使用前事業者検査と使用前事業者自主検査の実施の考え方について

[2022年4月14日面談コメント]

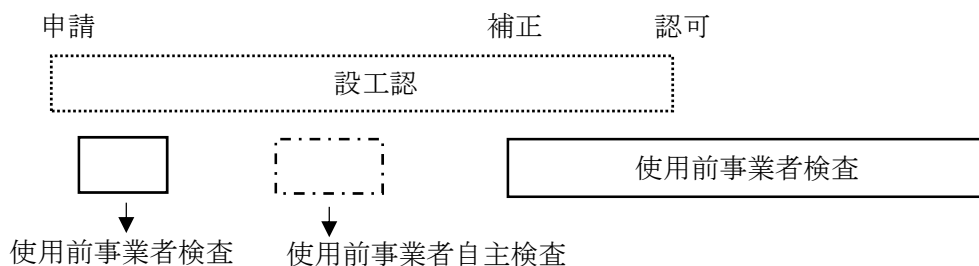
「冷却塔の耐震補強、竜巻防護対策設備(A4B)」については、設工認申請後に耐火塗装範囲に対する設計変更が発生していることから、これに伴う検査についても説明すること。また、このような設工認申請後の設計変更が生じた場合の使用前事業者検査と使用前事業者自主検査の実施の考え方を整理すること。

使用前事業者検査と使用前事業者自主検査は、設工認申請を分岐点として、申請前の設備を使用前事業者自主検査とし、申請後の設備は、使用前事業者検査として実施する。

なお、設工認申請後に設計変更により追加工事が発生し、設工認の補正が必要となった場合、当該追加工事範囲は、補正後に使用前事業者検査として実検査または工事検査記録を用いた記録確認検査を実施する。

*設計変更により追加工事が発生し、設工認の補正が必要となった場合、当該追加工事範囲は、補正後に使用前事業者検査を実施
